**PHILIPS**

*Service*

7-8-1968	X19K140/05/08	BK1
----------	---------------	-----

**ERRATA**

Fig. 2

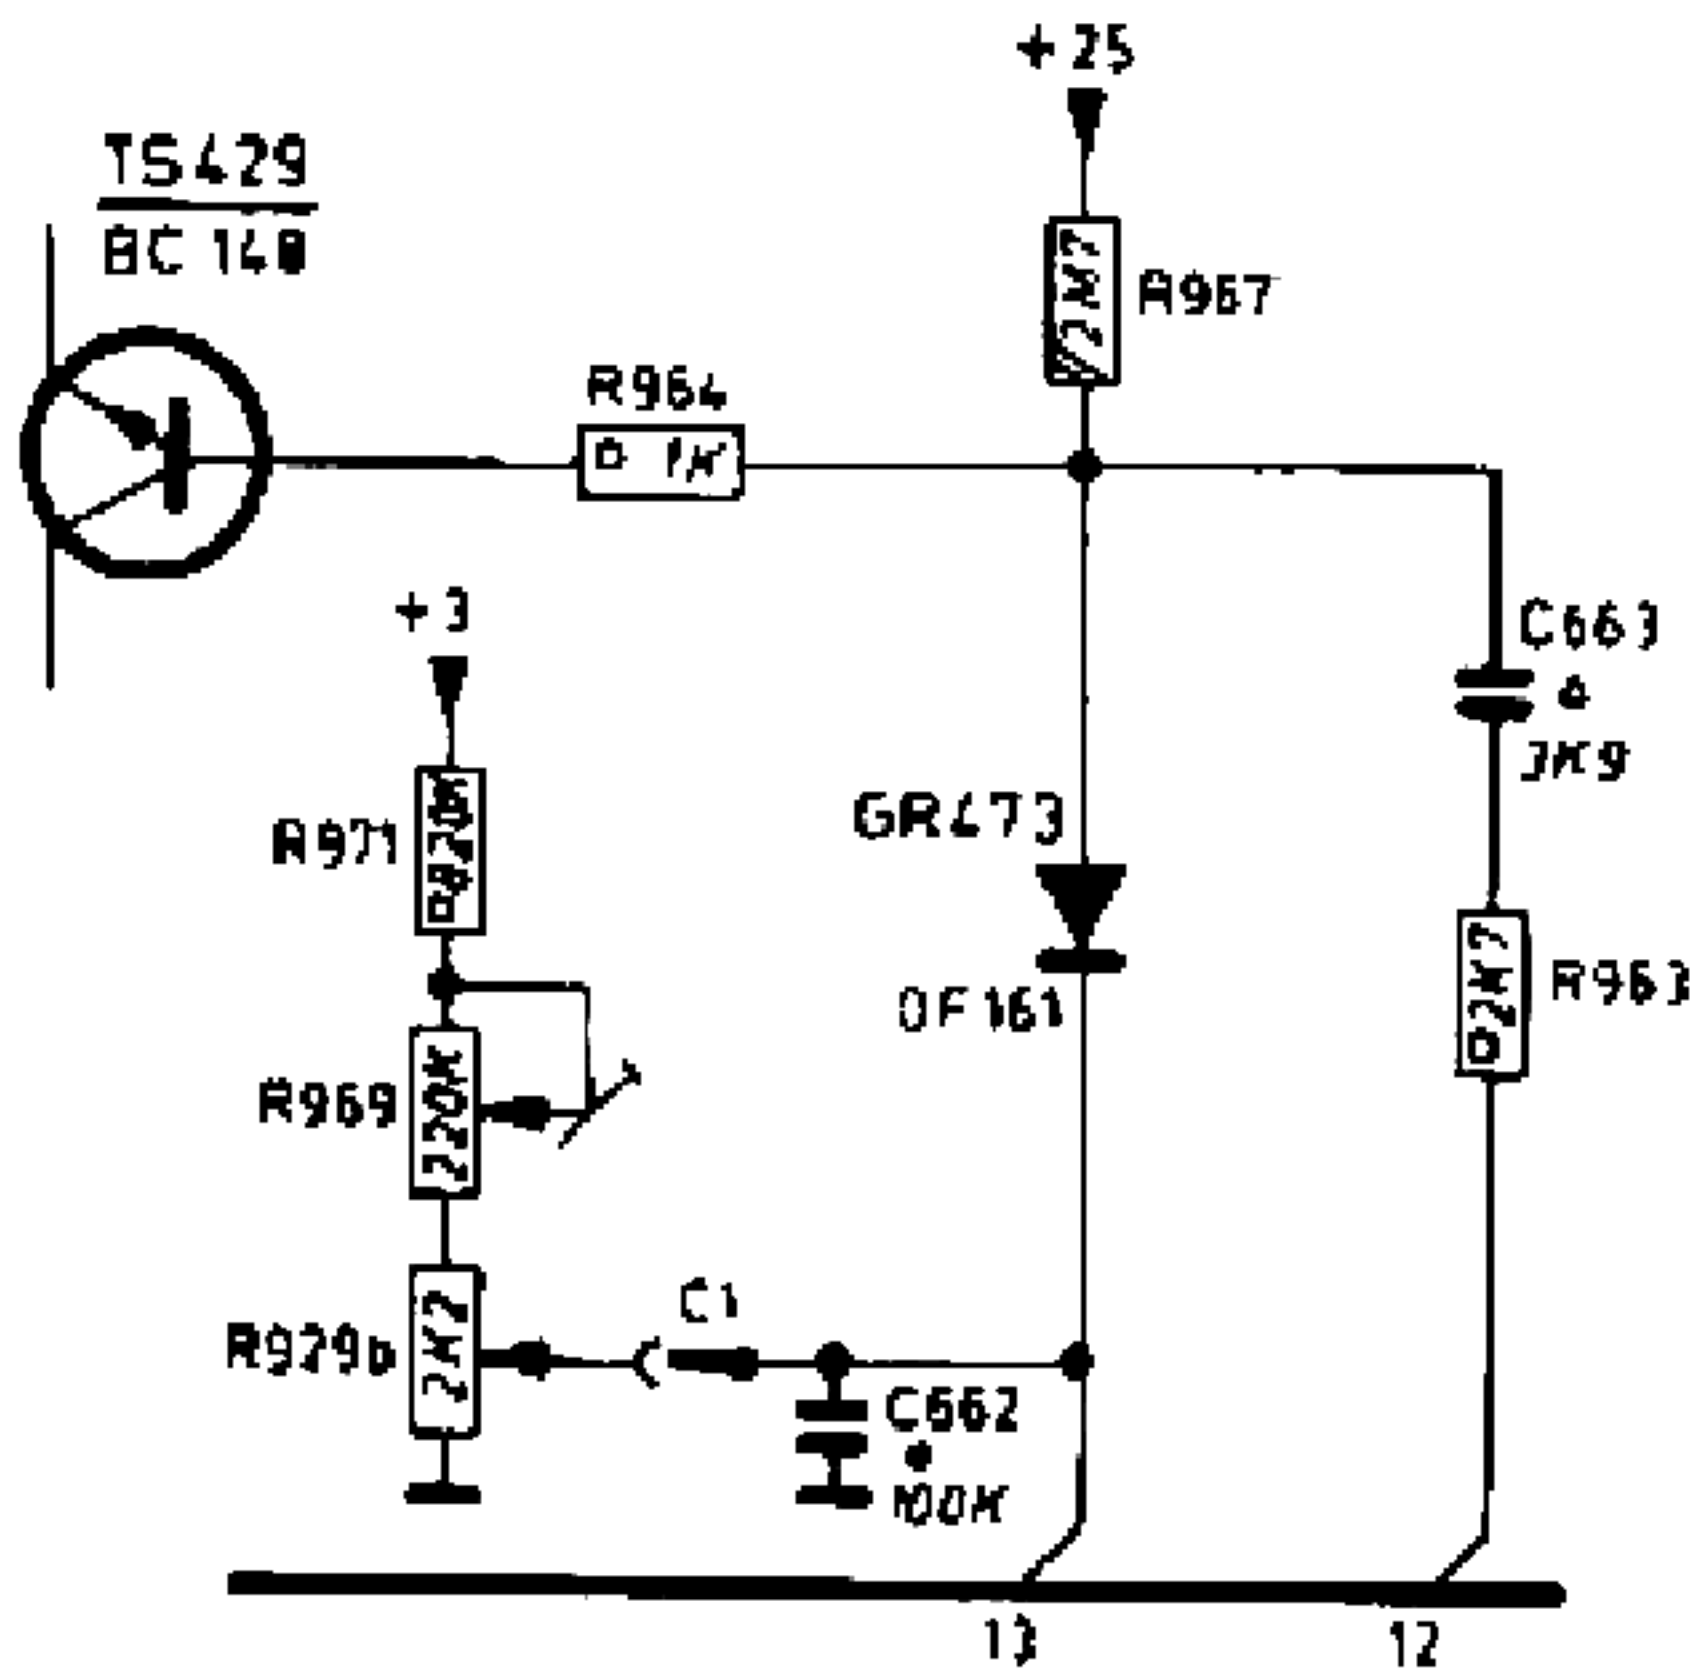
Ter verbetering van de helderheidsregeling is de schakeling gewijzigd, zie fig.2.

C663 was 680 pF wordt 3,9 kpF

C659 was 560 pF wordt 180 pF

R963 was 5,6 kohm wordt 2,7 kohm, 1/8 W

R967 was 560 ohm wordt 2,7 Kohm, 1/2 W

R964 was 5,6 kohm wordt 1 kohm, 1/8 W

R971 was 2,2 kohm wordt 820 kohm, 1/8 W

R969 wordt instelpotentioeter van 220 kohm (4822 101 10064)

R966 is vervallen.

Fig. 1

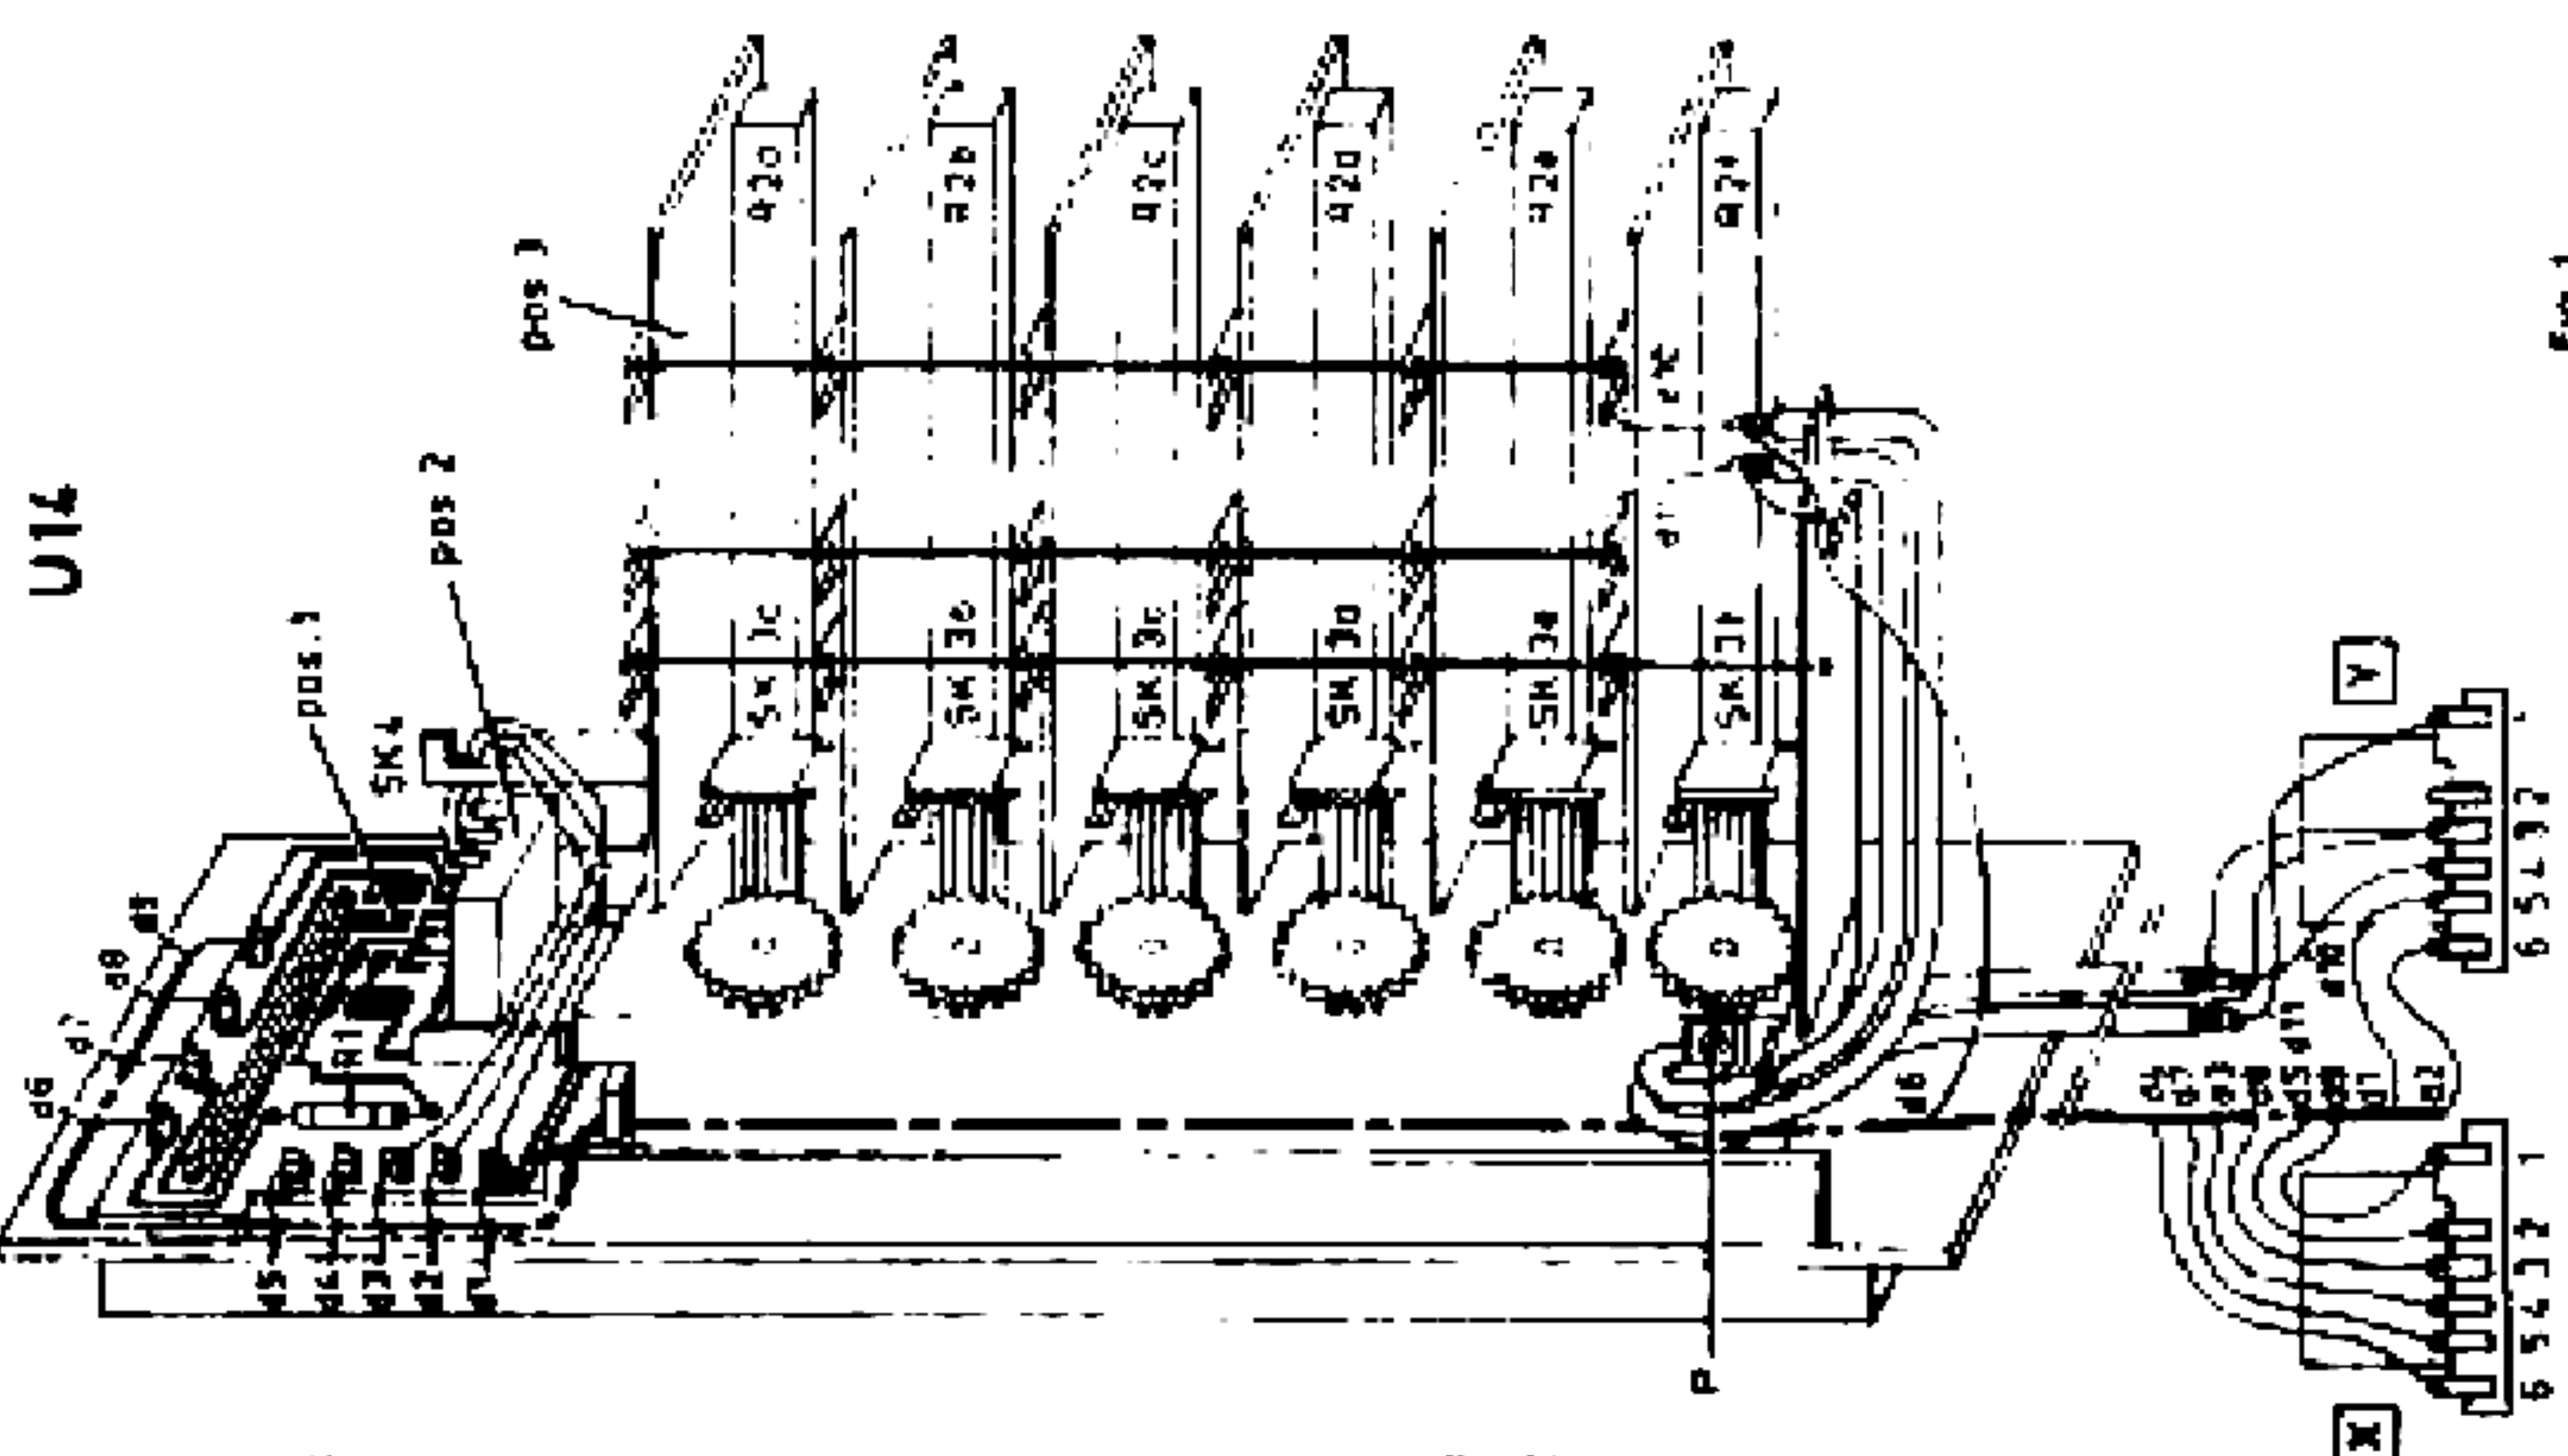
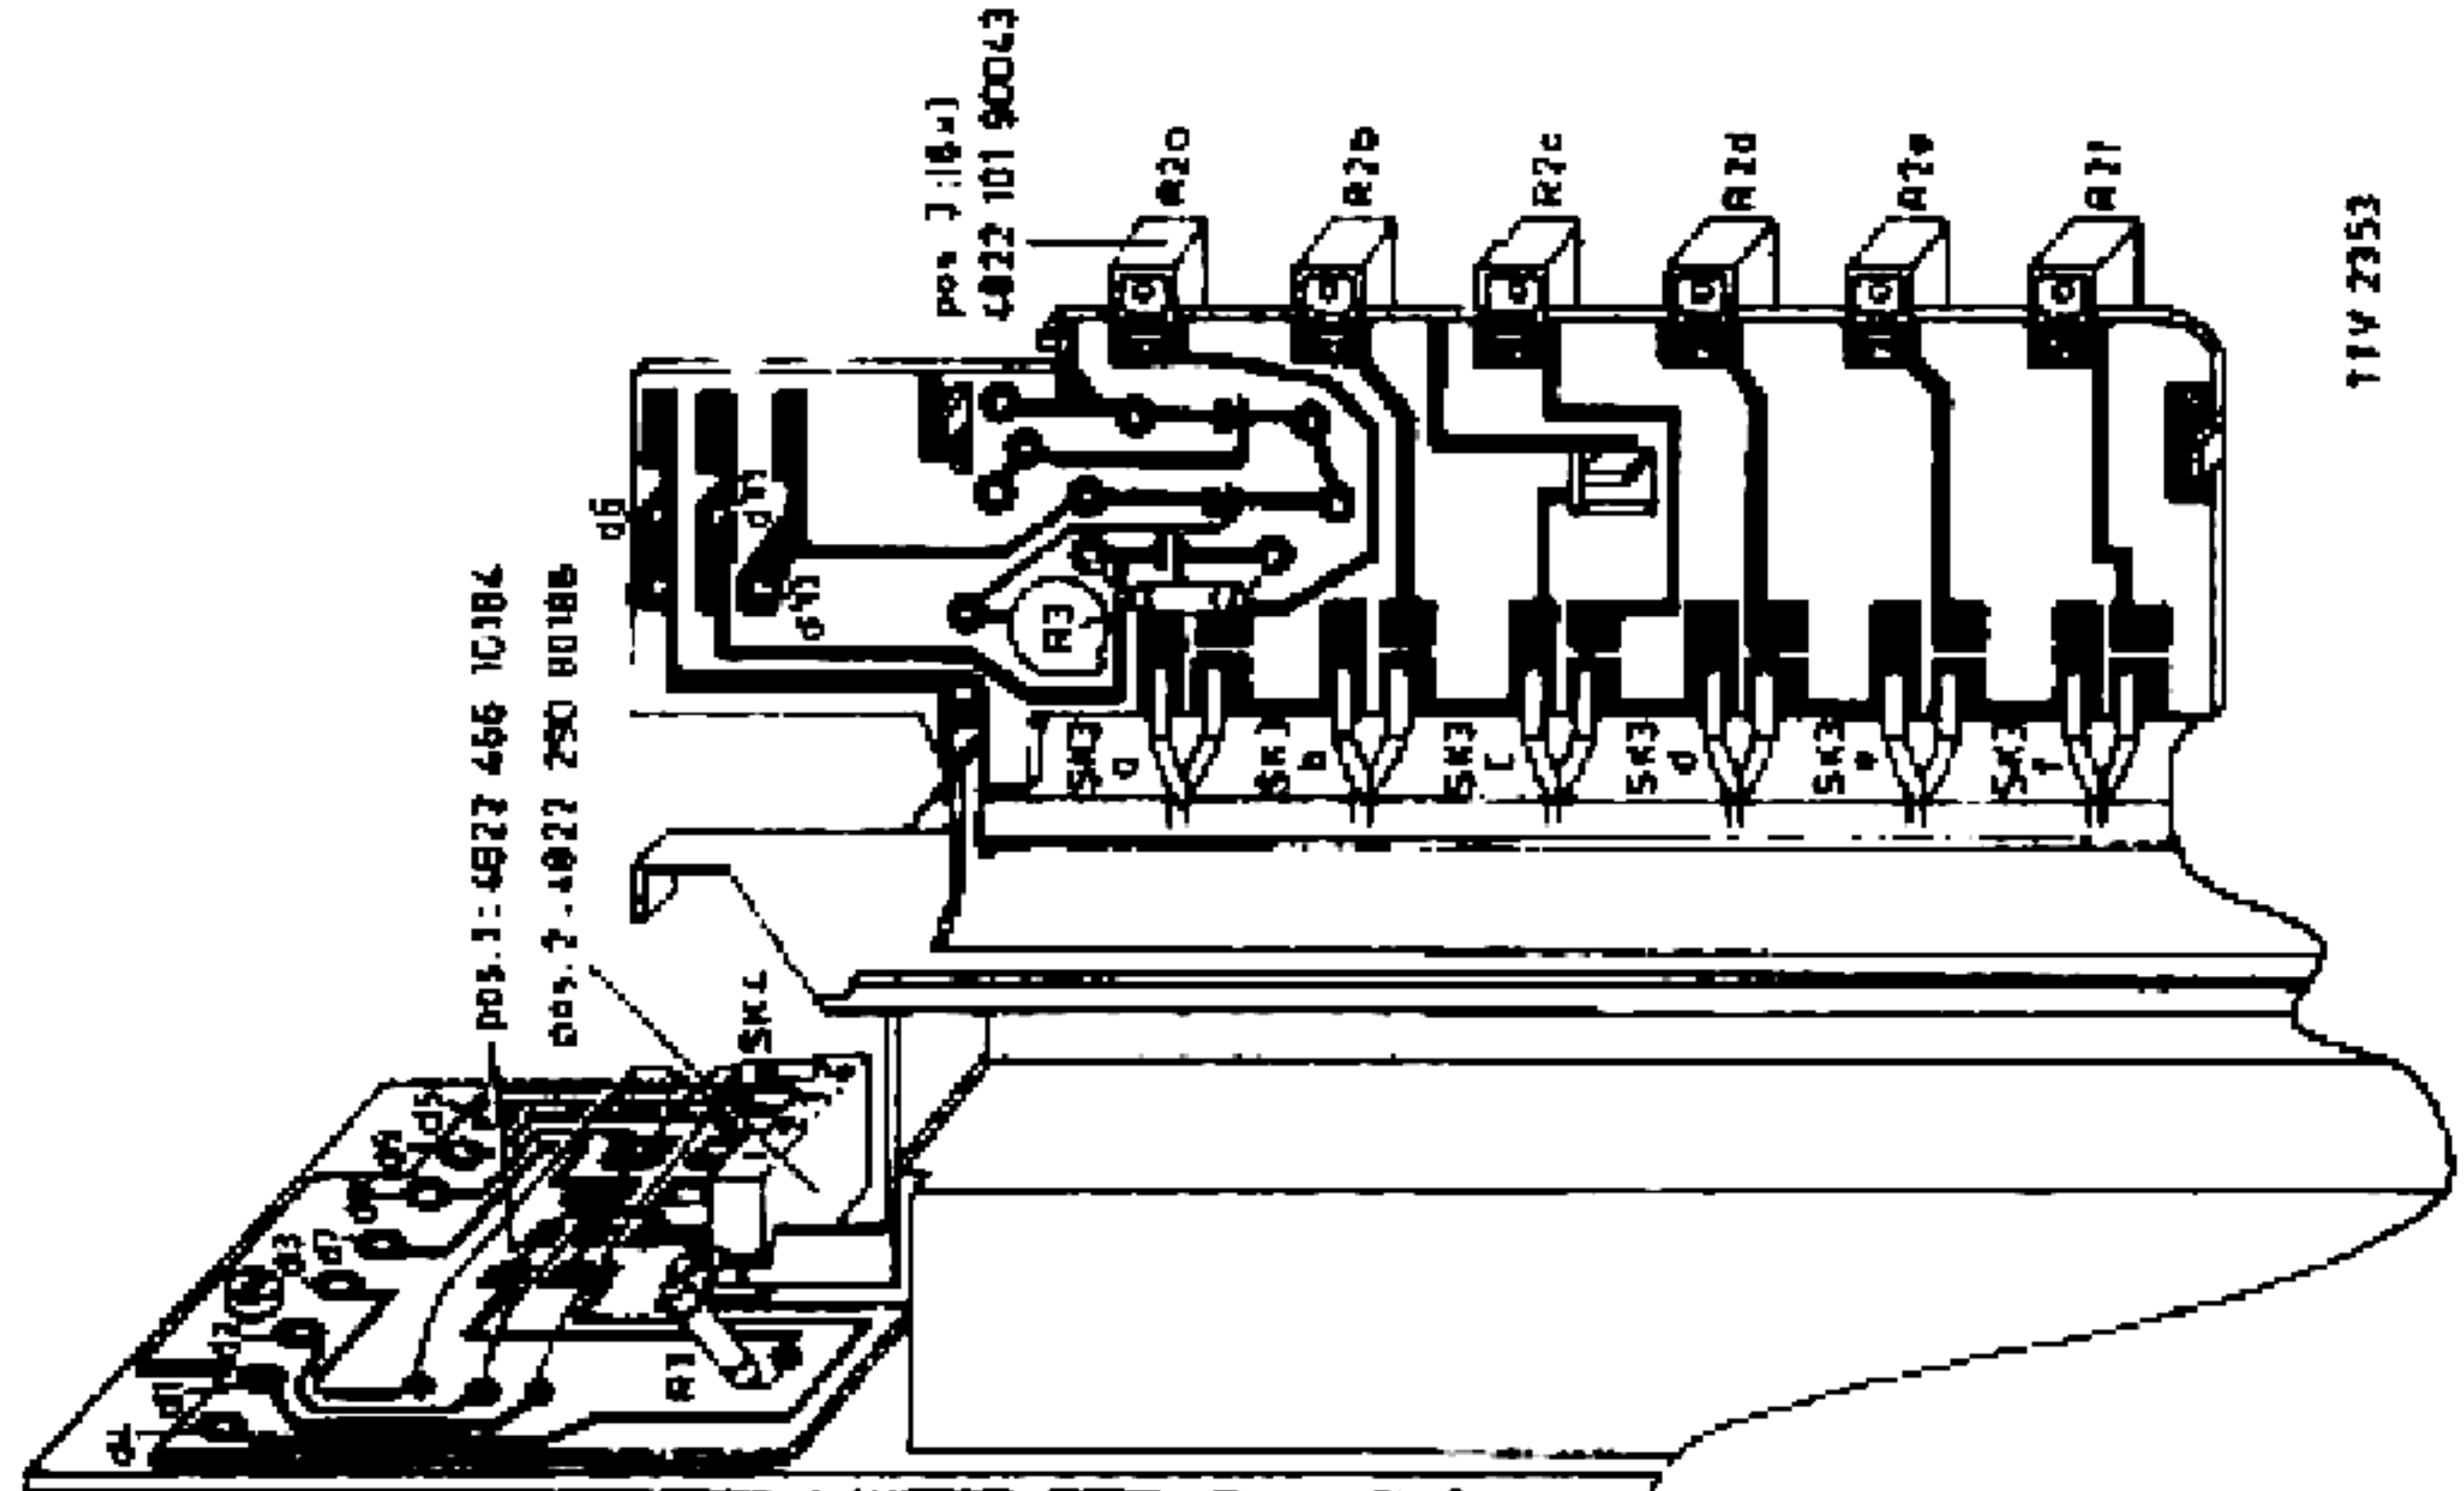
De drukknopseenheden 4822 276 60088 (-4822 276 60089) en 4822 276 60092, welke worden toegepast in bovenstaand chassis, zijn gewijzigd. In fig.1 is de oude- en in fig.2 de nieuwe uitvoering getekend. Bij het vervangen van de drukknopseenheid dient als volgt te worden gehandeld:

- neem de drukknopseenheid uit het apparaat en verwijder de stofkap
- verwijder schroef P (zie fig.1) en de kabelklem
- maak bij de oude drukknopseenheid de draden aan de contacten d1 tot en met d11 los
- soldeer de kabelboom aan de nieuwe drukknopseenheid

<u>kleur</u>	<u>contact</u>
groen	d4
geel	d1
geel/rood	d2
rood	d3
wit	d7
blauw	d8
bruin	d9
grijs	d5
de afgeschernde witte draad	d11
de afgeschernde grijze draad	d10
de afscherping van de witte en de grijze draad	d6

Opmerking: De zwarte draad wordt bij de nieuwe drukknopseenheid niet gebruikt.
